*Ministero dell' Ambiente
e della Sicurezza Energetica*

**OGGETTO: [ID: 10149] Valutazione preliminare ai sensi dell'art.6, comma 9 bis del D.Lgs. 152/2006. Modifiche proposte dal Progetto Definitivo al Progetto Preliminare della Strada di collegamento urbana in affiancamento alla A52 (ex S.P. 46) in Comune di Novate Milanese e Bollate (MI).
Nota tecnica.**

Fig. 2 – Inquadramento dell’area degli interventi Planimetria di confronto tra Progetto Preliminare - tratto in colore rosso- e Progetto Definitivo -tratto in colore azzurro- (Fonte: Allegato alla Lista di controllo “Planimetria di confronto tra soluzioni progettuali”)

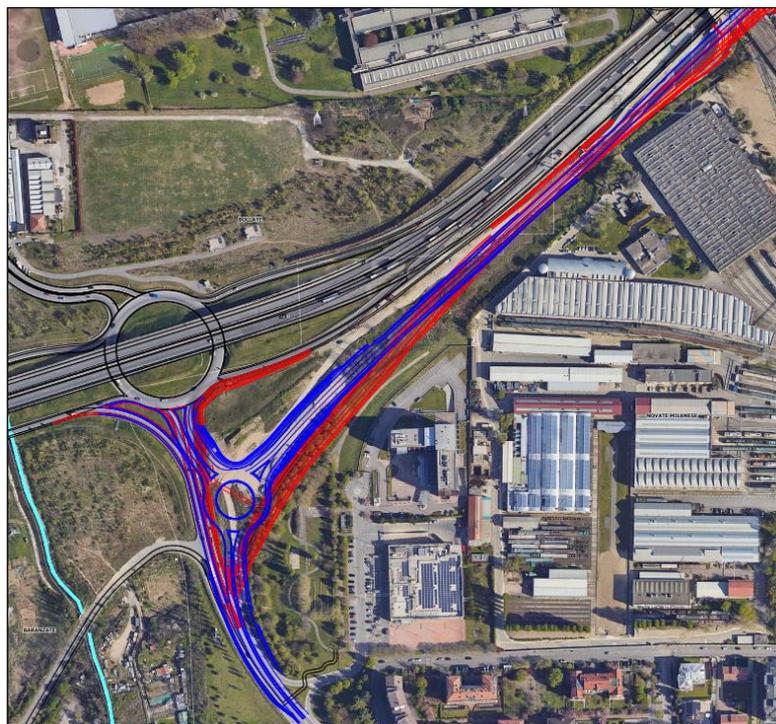
Come indicato in premessa, l'intervento consiste nella realizzazione della nuova strada di collegamento urbana in affiancamento alla A52 (ex Sp46) su via G. Di Vittorio, nel comune di Novate Milanese. Rispetto al Progetto Preliminare, la proposta progettuale, presentata con l'istanza oggetto della presente valutazione, migliora gli aspetti di funzionalità e di sicurezza dell'intersezione tra la strada complanare, la strada A52 e la viabilità locale, in quanto l'intersezione a “T” del Progetto Preliminare è stata sostituita con l'inserimento di una intersezione a rotatoria. L'intervento prevede inoltre, in uscita dall'A52 da ovest (direzione Monza), l'innesto diretto sulla via G. Di Vittorio svincolato dalla nuova rotatoria di previsione.

Come indicato dal Proponente, la soluzione progettuale individuata comporta benefici in termini di fruibilità della viabilità da parte dell’utente stradale e di sicurezza e non genera alcun cambiamento sui volumi di traffico valutati nell’iter di compatibilità ambientale dell’intervento.

L’analisi delle possibili ricadute viabilistiche conseguenti alle modifiche proposte rispetto al Progetto Preliminare, hanno evidenziato come i carichi di traffico risultino in riduzione in alcuni casi o comunque comportino variazioni quantitativamente non significative lungo la viabilità urbana esistente a margini o di attraversamento di tessuti residenziali.

Secondo quanto riportato nella Lista di controllo e nella documentazione allegata, considerata la finalità degli interventi, e considerate altresì le caratteristiche degli interventi proposti, con particolare riferimento agli aspetti ambientali, è ragionevole sostenere che non sussistano potenziali impatti ambientali significativi e negativi, né in fase di realizzazione, previ accorgimenti cautelativi nella fase di cantiere, né in fase di esercizio dell'intervento proposto.

Per quanto sopra esposto, sulla base delle analisi e delle valutazioni sopra riportate, per quanto di competenza, si è dell'avviso che la proposta progettuale avanzata non sia da sottoporre a successive procedure di Valutazione Ambientale (verifica di assoggettabilità a V.I.A. o V.I.A.), fatta salva l'acquisizione di ogni altra necessaria autorizzazione e nulla osta.

Fig. 3 – Intervento di progetto e beni paesaggistici interessati (Fonte: Allegato alla Lista di controllo “Relazione ambientale”)

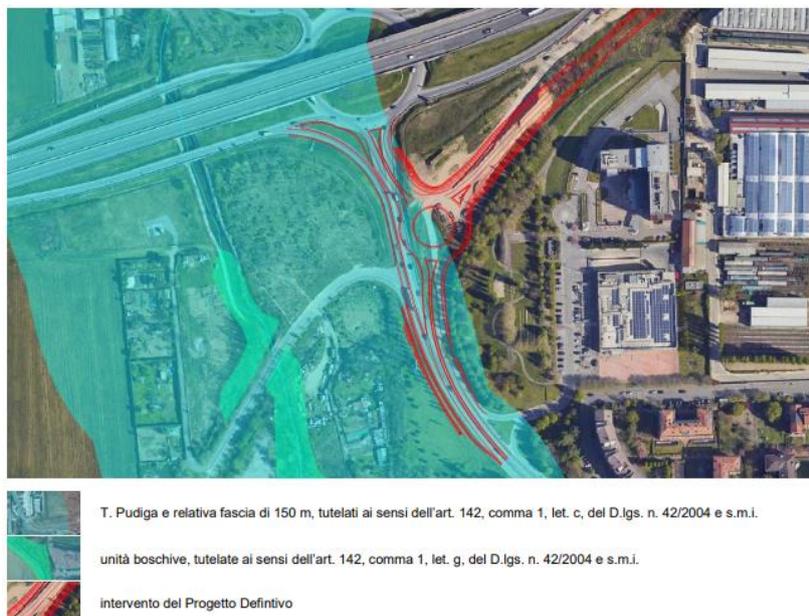
Il progetto ricade, ai sensi dell'art. 142, comma 1, lett. c) del D.lgs. n. 42/2004 e s.m.i., in parte all'interno della fascia di tutela paesaggistica di 150 m delle sponde del Torrente Pudiga, presente a ovest. Pertanto, dovrà essere acquisita Autorizzazione paesaggistica rilasciata dalla Regione Lombardia.

- Al punto 6 "Zone a forte densità demografica", il progetto si inserisce all'interno della conurbazione nord di Milano, densamente urbanizzata; A dispetto del più ampio contesto, l'area di intervento si colloca in un ambito con scarsa presenza di tessuti residenziali.
- al punto 7 "Zone di importanza paesaggistica, storica, culturale o archeologica" il sito ricade in aree vincolate ai sensi dell'art. 142, comma 1, lett. c) del D.lgs. n. 42/2004, in quanto le opere interferiscono con la fascia di rispetto di 150 m del Torrente Pudiga, Fig. 3;

Fig. 4 – Estratto della cartografia del PGRA (Fonte: Allegato alla Lista di controllo “Relazione ambientale”)

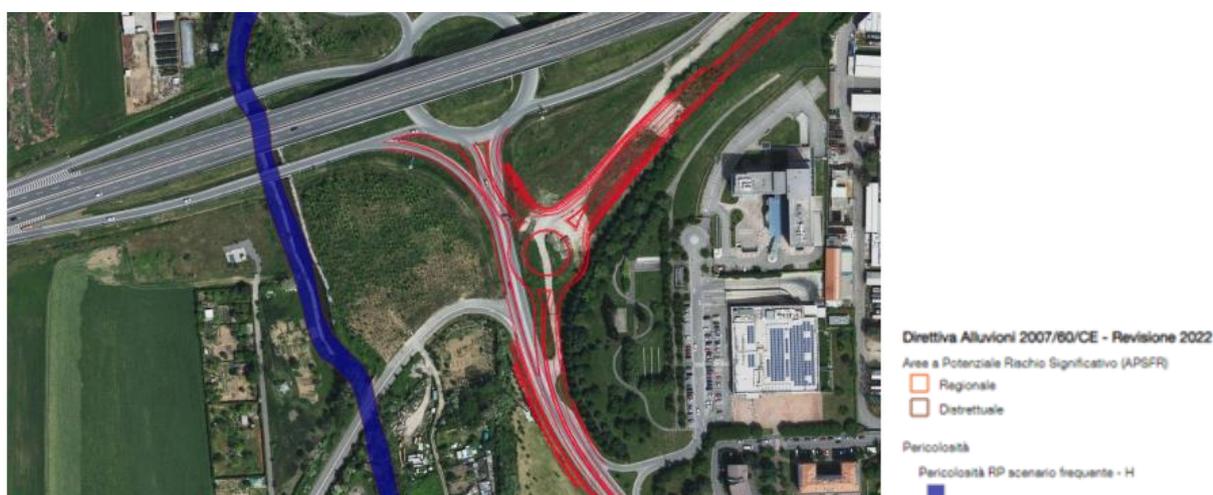
- al punto 9 “Siti contaminati (Parte Quarta, Titolo V del D.Lgs. 152/2006)”, le opere in progetto ricadono all’esterno di siti identificati come contaminati;
- al punto 10 “Aree sottoposte a vincolo idrogeologico (R.D. 3267/1923)”, il sito non ricade neppure parzialmente in aree sottoposte a vincolo idrogeologico;
- al punto 11 “Aree a rischio individuate nei Piani per l’Assetto Idrogeologico e nei Piani di Gestione del Rischio di Alluvioni”, il proponente evidenzia che l’area di intervento non interessa aree a rischio individuate dal PAI e/o dal PGRA. Pur se L’alveo inciso del Torrente Pudiga, appartenente al reticolo idrico principale, è indicato come “Area a potenziale rischio significativo (APSFR)” di livello Distrettuale del PGRA, lungo cui è riconosciuto uno scenario di pericolosità frequente, Fig . 4;
